# Expertise des compléments apportés au document d'incidences de l'exploitation d'une ressource en eau saumâtre pour l'élevage de saumons – Le Verdon sur Mer (33)

Rapport final

**BRGM/RP-74213-FR**

Version 1 du 5 février 2025

Figure 2 : Données utilisées pour l'évaluation de la diffusivité (source : AnteaGroup).

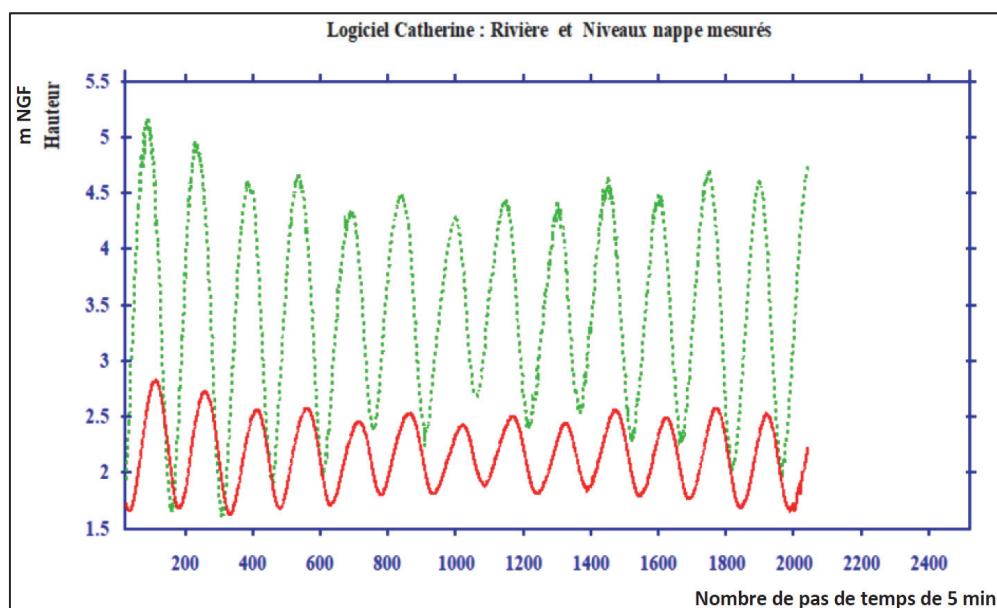
L'évaluation de la diffusivité effectuée dans le rapport AnteaGroup peut être validée indirectement sur la base du graphe fourni. Ce graphe met en évidence un déphasage de l'ordre de 2 heures entre les fluctuations piézométriques et celles du niveau dans l'estuaire, et un amortissement

(rapport entre l'amplitude des variations piézométriques et celle du niveau dans l'estuaire) de l'ordre de 0,33. À partir de formules simplifiées (De Cazenove, 1971 ; Razack, 1980), et en considérant également une distance à l'estuaire de 200 m, la diffusivité est évaluée entre 2,4 et 3,7 m<sup>2</sup>/s, soit des valeurs proches de la valeur fournie (2,26) : l'ordre de grandeur de diffusivité calculée est cohérent avec les observations.

Figure 3 : Interprétation du pompage longue durée (source : AnteaGroup).

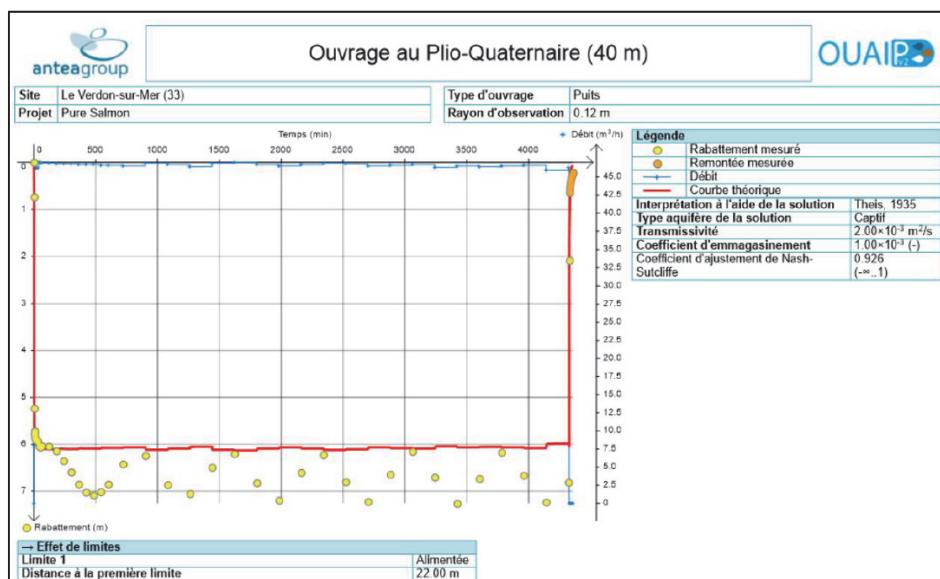
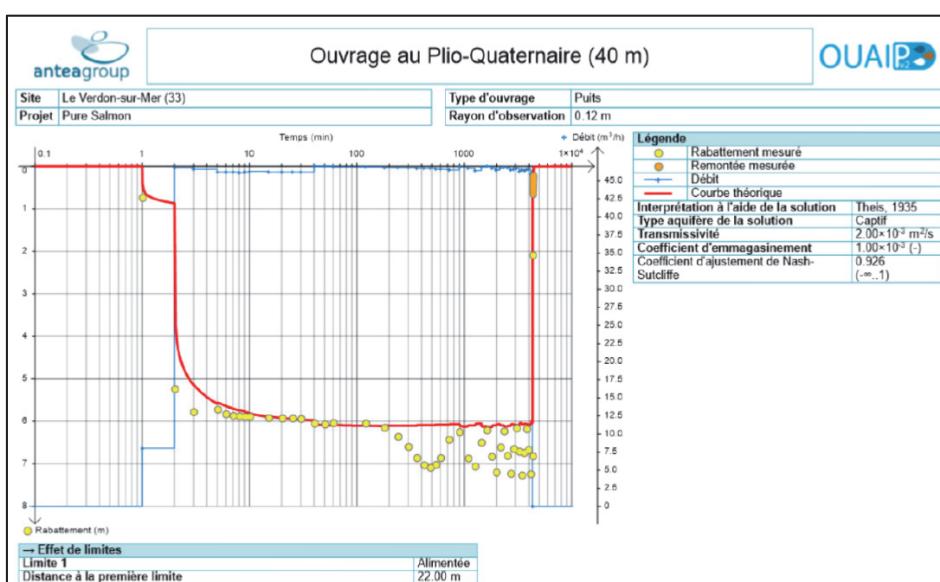
Mais plusieurs remarques sont émises sur l'interprétation conduite :

- la limite alimentée utilisée pour l'interprétation, avec les paramètres choisis, est 10 fois plus proche (22 m) que l'estuaire (la distance réelle par rapport au forage pompé de 200 m) ; cette nécessité d'introduire une hypothèse qui diffère de la réalité physique signifie que cette seule connexion avec l'estuaire ne suffit pas à expliquer la stabilisation rapide observée du niveau : un autre phénomène entrerait vraisemblablement en jeu ;

- l'interprétation fournie repose sur le seul suivi dans l'ouvrage pompé, le pétitionnaire ayant fait le choix de ne pas réaliser d'ouvrage de suivi distant pour étayer l'interprétation ; or l'interprétation d'un pompage d'essai au puits pompé présente en général plusieurs inconvénients qu'il est nécessaire de prendre en compte lors de l'interprétation :

- d'une part, l'évaluation du coefficient d'emmagasinement S n'est pas fiable et ce coefficient ne peut être qu'estimé *a priori*,
  - d'autre part le rabattement observé dans un forage pompé n'est pas lié aux seuls paramètres de l'aquifère, il est aussi influencé par l'ensemble des pertes de charge inhérentes au forage ; il est possible de s'en affranchir pour évaluer la transmissivité, uniquement si l'interprétation s'appuie sur l'ajustement de la pente de la courbe de descente ou de remontée hors de toute autre influence ;

- le temps de pompage ( $t_d$ ) au bout duquel la limite alimentée serait atteinte peut être estimé par la formule de Theis avec les paramètres calés :

$$t_d = \frac{d^2 \times S}{4 \times T}$$

cette durée est de l'ordre d'une minute avec les hypothèses utilisées, ce qui signifie que l'ensemble de l'essai serait quasi-instantanément influencé par cette limite alimentée : dans ces conditions, l'interprétation des paramètres hydrodynamiques ne peut pas reposer sur l'analyse de la courbe de descente, et est conditionnée quasi-exclusivement par le rabattement total observé ; comme vu plus haut, sans prise en compte des pertes de charge inhérentes au forage (qui peuvent représenter une part significative du rabattement), cette interprétation est erronée ; par conséquent, les paramètres hydrodynamiques qui sont déduits de cette modélisation sont très approximatifs ;

- le choix de caler exclusivement l'interprétation sur les niveaux observés à marée haute, implique une forte dépendance des résultats aux coefficients de marée ; or il est à noter que le coefficient de marée augmente au cours de l'essai, dans l'estuaire le niveau à l'étalement à marée haute augmente de plus de 25 cm entre le 28 et le 31 octobre (Figure 9) ; l'interprétation n'est pas corrigée de ce phénomène, qui pourtant influence nécessairement le niveau dans l'aquifère au vu de la relation mise en évidence plus haut (Cf ; 1.2.3 et 2.1.).

Par conséquent, en l'absence de prise en compte des pertes de charge au puits pompé, et du fait des choix effectués pour l'interprétation, de fortes incertitudes pèsent sur les paramètres résultants ( $T$  et  $S$ ). Pour surmonter la difficulté d'interprétation de ces données fortement influencées par la marée et limiter par-là même les incertitudes sur les résultats, il aurait été souhaitable de suivre la procédure suivante :

- utiliser les ajustements faits pour calculer la diffusivité de l'aquifère (Cf ; 1.2.3 et 2.1), pour évaluer l'incidence effective de la marée (mesurée dans l'estuaire) sur le niveau de la nappe lors de l'essai, afin de décomposer le signal piézométrique ;
- utiliser le pompage par paliers effectué lors des phases précédentes pour établir la courbe caractéristique d'ouvrage et évaluer par-là même les pertes de charge liées au forage pompé afin de les prendre en compte dans l'interprétation suivante ;
- sur la base du signal piézométrique corrigé des effets de marée et en prenant en compte les pertes de charge liées au forage, effectuer un ajustement de la transmissivité  $T$  ;
- vérifier la cohérence du coefficient d'emmagasinement  $S$ , estimé sur la base du rabattement total observé avec la diffusivité calculée.

Figure 5 : Suivi du niveau piézométrique dans la nappe superficielle du Quaternaire durant le pompage longue durée (source : AnteaGroup).

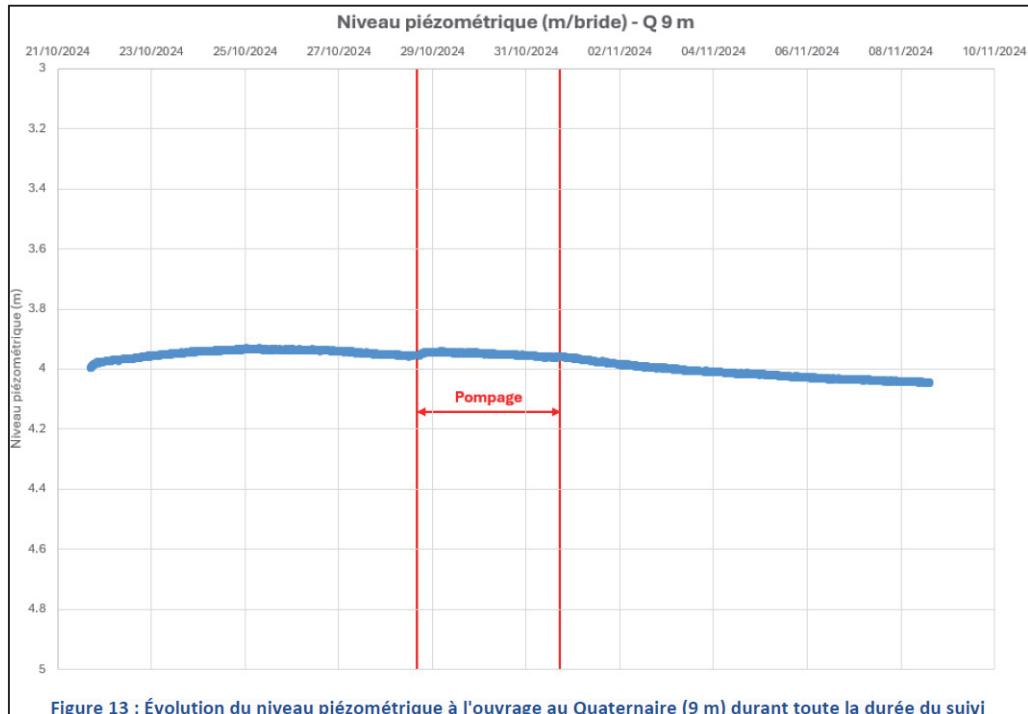
En premier lieu, le suivi piézométrique dans la nappe superficielle du Quaternaire indique que le niveau n'est pas influencé par la marée au droit du site. Ce constat n'est pas expliqué, mais il est probable que cela soit lié au coefficient d'emmagasinement élevé dans ce contexte : la diffusivité étant faible, le signal de marée ne se propagerait pas aussi loin.

D'autre part, les observations entre le 28 et le 31 octobre ne mettent pas en évidence d'influence majeure, d'ordre métrique à décimétrique, du pompage au Plio-Quaternaire captif sur cette nappe libre superficielle. Il est toutefois à noter qu'une augmentation de niveau d'ordre centimétrique est discernable en début de pompage, mais qu'il est difficile de confirmer au vu de l'échelle de représentation : elle peut poser la question de la distance du point de rejet du pompage vis-à-vis de cet ouvrage et d'une éventuelle infiltration proche des eaux pompées.

Figure 6 : Suivi du niveau piézométrique dans la nappe de l'Eocène (GAT-Pz) durant le pompage longue durée (source : AnteaGroup).

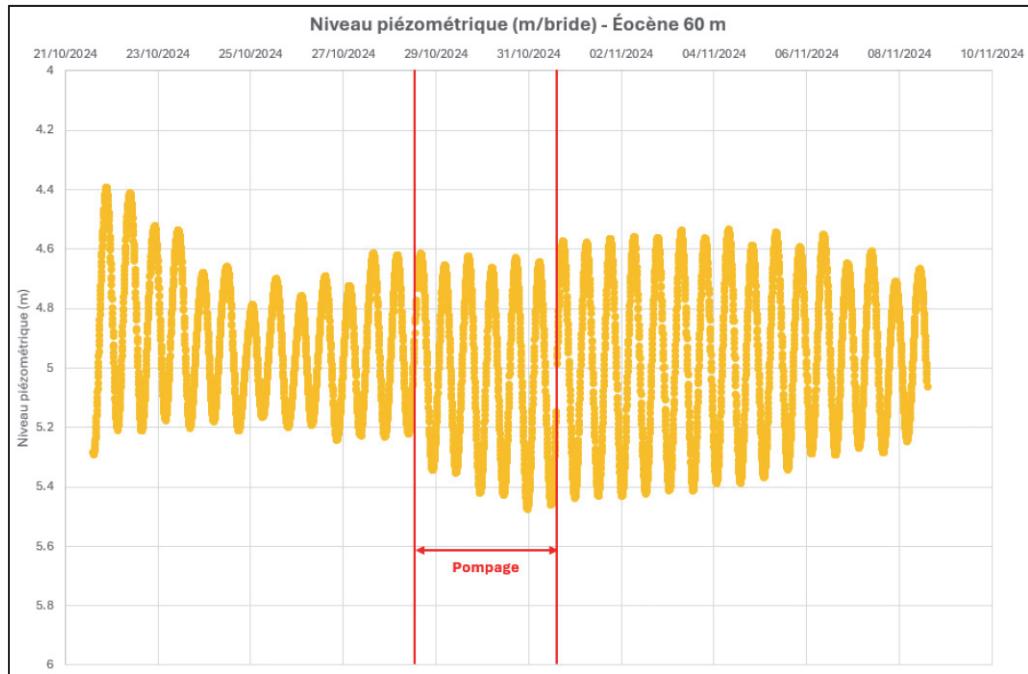
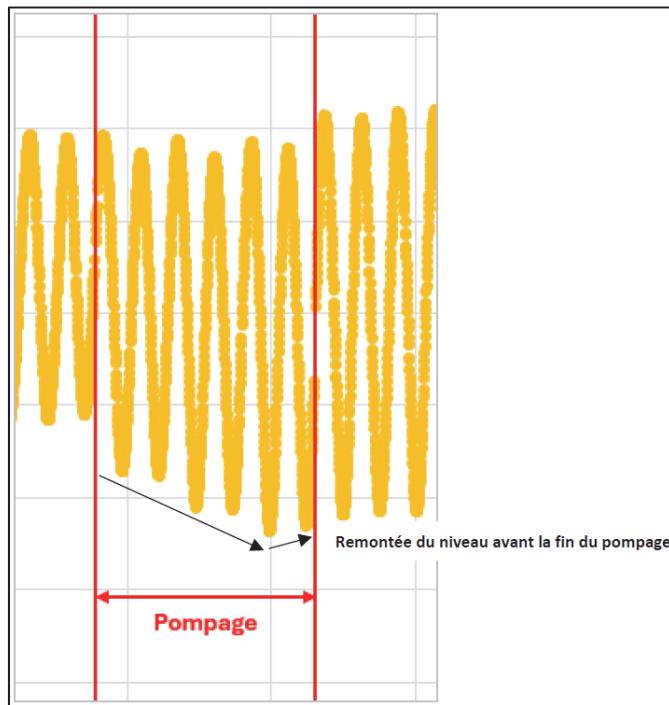
Par contre, l'interprétation proposée n'intègre pas totalement le fait que la nappe de l'Eocène, au même titre que celle du Plio-Quaternaire captif, est en liaison hydraulique avec l'estuaire et est influencée par la marée. Ceci implique en effet théoriquement une relation de proportionnalité (avec un déphasage) entre les fluctuations naturelles de niveau dans la nappe de l'Eocène et celles de l'estuaire. Il a été montré plus haut que les coefficients de marée augmentent durant l'essai (Figure 9) ; cela se traduit sur les suivis de niveau dans l'estuaire par une augmentation de l'amplitude des variations de niveau (Figure 10 – graphe de droite) : *maxima* plus hauts et *minima* plus bas. Or ce comportement ne se retrouve pas dans la nappe de l'Eocène durant l'essai (Figure 10 – graphe de droite) : en particulier l'augmentation des *maxima* n'est pas visible.

D'autre part, il est important de noter que le suivi dans la nappe de l'Eocène semble montrer une remontée brutale de niveau à l'arrêt du pompage, de l'ordre de 15 cm environ d'après le graphique (commentaire en bleu sur la Figure 10). Cela pourrait également être une lacune dans les données acquises, mais en l'absence de mention et d'exploitation de cette observation il n'est pas possible de trancher.

L'interprétation fournie, avançant une incidence maximale de 5 cm sur l'aquifère de l'Eocène lors du pompage d'essai, est par conséquent fortement questionnable ; sur la base de cette analyse graphique, elle peut être estimée approximativement à une quinzaine de cm. Au vu des données acquises et en l'absence de traitement plus poussé, on ne peut pas considérer que l'aquifère de l'Eocène est « pas ou peu influencé par le pompage d'essai ».

Afin d'étayer l'interprétation sur les bases les plus solides possibles, en tentant de s'affranchir au mieux de l'influence de la marée pour discerner toute autre influence extérieure sur le niveau piézométrique de l'Eocène, il aurait été souhaitable de suivre le protocole d'interprétation suivant :

- évaluer la diffusivité de l'aquifère de l'Eocène selon la même méthode que pour le Plio-Quaternaire (Cf. 1.2.3 et 2.1), pour reproduire l'incidence effective de la marée (mesurée dans l'estuaire) sur le niveau de la nappe, afin de décomposer le signal piézométrique ;
- sur la base du signal piézométrique corrigé des effets de marée, analyser l'éventuelle influence du pompage d'essai au Plio-Quaternaire par drainance verticale ; le cas échéant, et si les données épurées le permettent, interpréter les paramètres hydrodynamiques associés.

Figure 8 : Suivi en continu des conductivités dans chacun des trois forages durant le pompage d'essai.

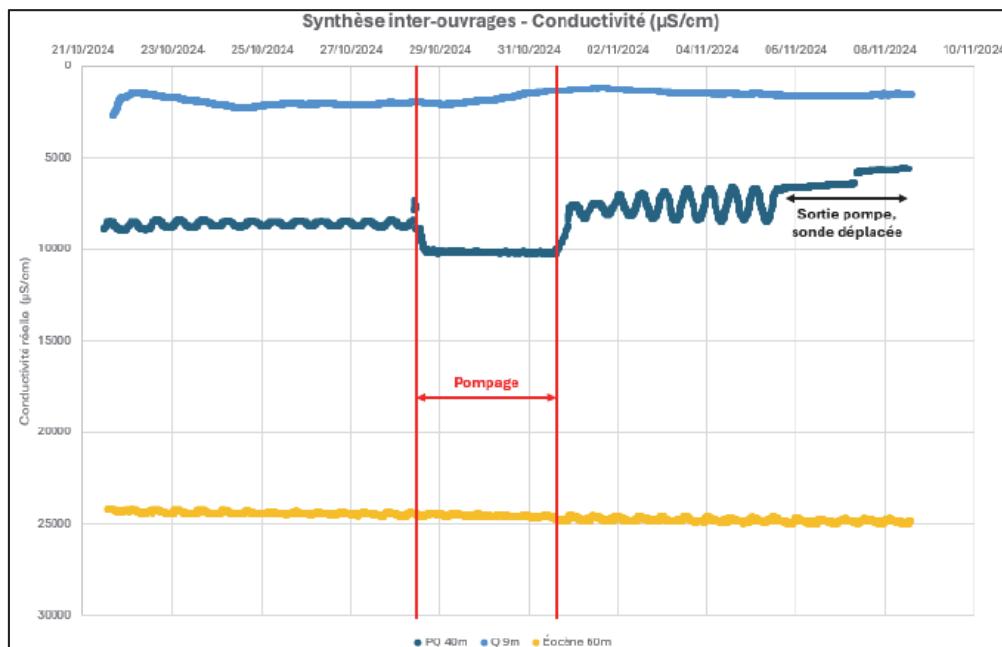
La mise en œuvre de sondes de mesure en continu de la conductivité lors des essais va dans le sens de la meilleure caractérisation de l'incidence qualitative des prélèvements projetés. Toutefois, en l'absence d'information sur les positions des sondes, il n'est pas possible de valider la représentativité des données acquises. En effet, si les profondeurs mentionnées de 9 m pour le forage au Quaternaire, 40 m pour le forage au Plio-Quaternaire et 60 m pour le forage à l'Eocène sont effectivement les profondeurs d'implantation des sondes, alors les mesures ne sont pas représentatives des minéralisations dans les aquifères considérés puisque les sondes seraient en fond de colonne captante, et non face aux zones productives.

Sous réserve de confirmation de la position de la sonde, la mise en production du forage GAT-F générerait une augmentation de la minéralisation dans la nappe au démarrage, qui n'est pas expliquée. Ensuite, à l'échelle présentée, il n'y a pas d'évolution visible lors du pompage de la conductivité dans l'ouvrage pompé. Cela demande à être confirmé par la production des données à une échelle affinée.

Il en est de même pour l'incidence sur la minéralisation dans l'aquifère de l'Eocène : sous réserve de confirmation de la représentativité de la mesure, l'absence d'évolution de la minéralisation durant l'essai doit être confirmée par la production des données à une échelle affinée.

- les suivis de conductivité doivent être fournis à des échelles de représentation appropriées, voire assortis d'une analyse de tendance, pour valider les impacts qualitatifs attendus ;
